UZA/JMO/.....⁴³⁶/2016

**dot. postępowania o udzielenie zamówienia publicznego na
„Dostawy kabli elektroenergetycznych nN i SN na potrzeby TAURON
Dystrybucja S.A.” - sygn. 2016/TD-CN/CN UZA/01850/S**

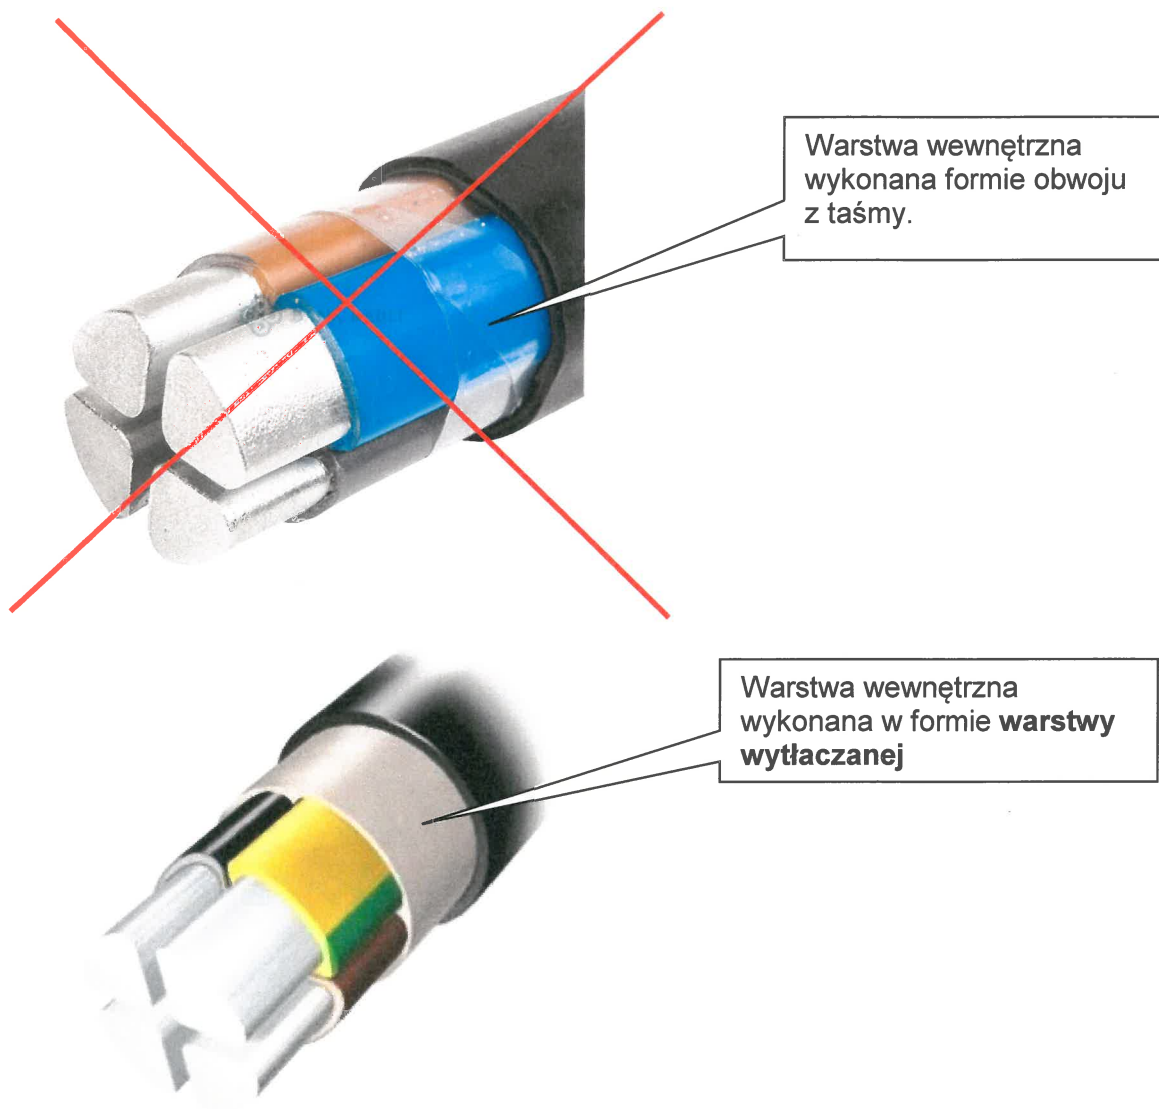
Czy Zamawiający zmieni treść tego punktu tak aby w zakresie części 1 postępowania pojęcie „kable tożsamy z przedmiotem zamówienia” rozszerzyć o kable nN o symbolach YAKXS, YAKXSzo, YKXS, YKXSzo ? Jeśli tak to czy Zamawiający zmieni treść SIWZ rozdział 3 podpunkt 3.1.1.2 na poniżej podany tekst (zmiana przedostatniego zdania):

Przywołana norma na stronach 2 i 3 ma załącznik krajowy NB dotyczący oznaczenia kable krajowych. Na stronie nr 3 podano polskie oznaczenia kable wykonanych zgodnie z PN-

HD 603 S1:2006/A3:2009. Odpowiednikami polskimi kabli podanych w punkcie 1 Szczegółowego opisu przedmiotu Umowy są:

Dla kabla o symbolu NA2XY-J jest kabel wg polskich oznaczeń YAKXSzo

Dla kabla o symbolu N2XY-J jest kabel wg polskich oznaczeń YKXSzo

Dla kabla o symbolu N2XY jest kabel wg polskich oznaczeń YKXS.

Dla potwierdzenia spełnienia warunków udziału w postępowaniu w zakresie posiadania wiedzy i doświadczenia Zamawiający wymaga potwierdzenia zrealizowania dostaw kabli elektroenergetycznych tożsamy z przedmiotem zamówienia, definiując jednocześnie pojęcie tożsamości. Poprzez kable tożsame z przedmiotem zamówienia rozumie się kable nN z warstwą wewnętrzną wykonaną jako warstwą wytłoczoną, wykonane zgodnie z normą PN-HD 603 S1:2006/A3:2009. Dlatego też, w celu spełnienia warunków udziału w postępowaniu wykonawca jest zobowiązany do przedstawienia dokumentów potwierdzających dostawę kabli nN z warstwą wewnętrzną wykonaną jako warstwą wytłoczoną, których konstrukcja jest zgodna z normą PN-HD 603 S1:2006/A3:2009 bez względu na ich oznaczenie np. NA2XY, YAKXSzo, YAKXS, YAKY, YAKYžo. Reasumując: dokumenty mają potwierdzać dostawę kabli nN z warstwą wewnętrzną wykonaną jako warstwą wytłoczoną zgodnie z poniższymi zdjęciami.
